Rapport de contrôle d'installations électriques à basse et à très basse tension

RÉF. 122/2024/82709/01:1

DATE DU CONTRÔLE 29/10/2024 (13:30 - 14:30) AGENT VISITEUR Mohamed Izmar
 ADRESSE DU CONTRÔLE avenue des Gerfauts 4 (étage 04) - 1170 Watermael-Boitsfort TYPE DE CONTRÔLE Visite de contrôle vente ancienne installation (8.4.2)

Croquis de position élémentaire et descriptif sommaire des tableaux

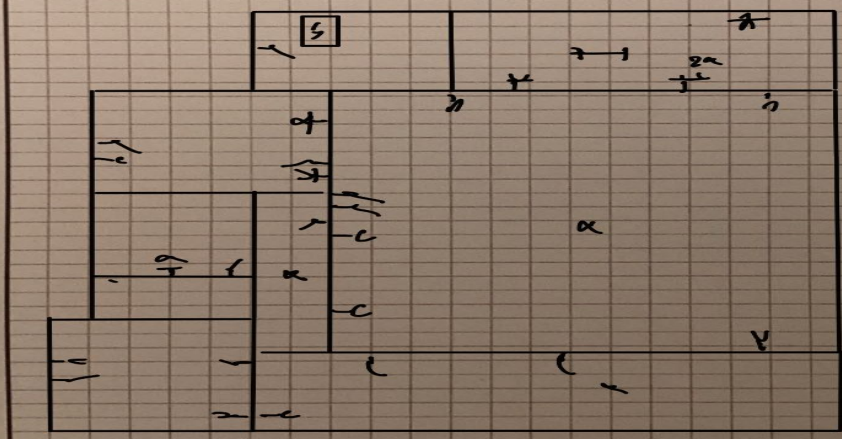
1	fusible 2p C2A	3Re
2	fusible 2p C6A	3Re
